改善箇所説明図

原動機

燃料パイプ

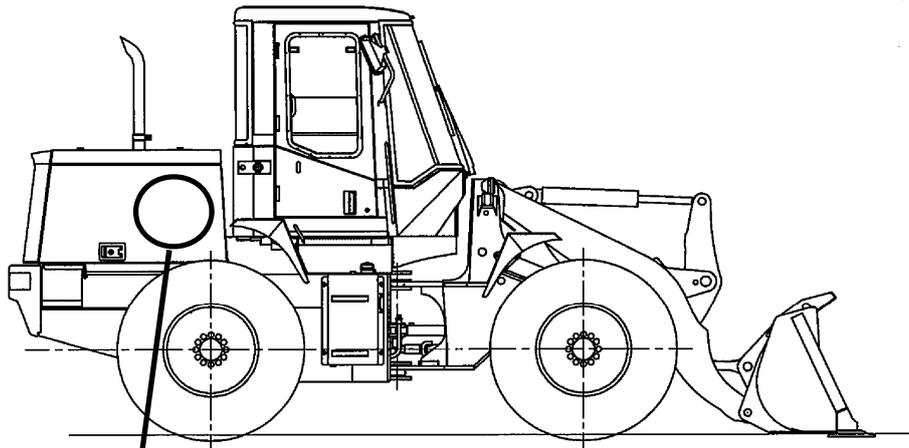
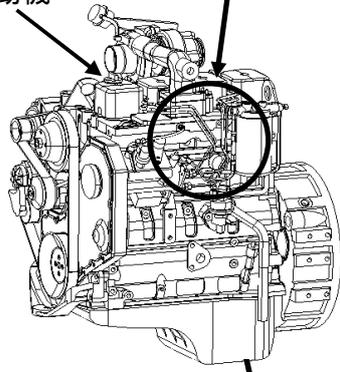
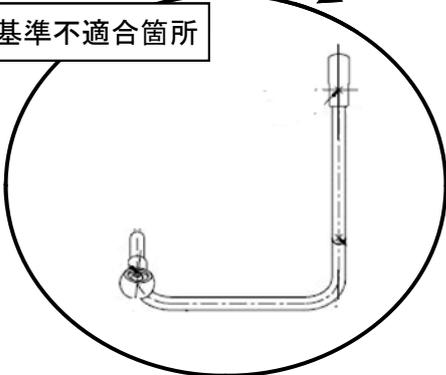
基準不適合の内容	改善の内容
原動機の燃料装置において、燃料パイプと燃料フィルターの組合せによる強度評価が不足していたため、共振を起こし許容値を超える応力が発生する可能性がある。そのため、当該燃料パイプに亀裂が生じ、燃料が漏れるおそれがある。	全車両、燃料パイプを対策品と交換する

改善前		改善後
<p>車体後方から視</p>	<p>車体右側面から視</p>	<p>フレックス部</p> <p>車体右後方から視</p>
<p>識別：燃料パイプの形状を以って行います。</p>
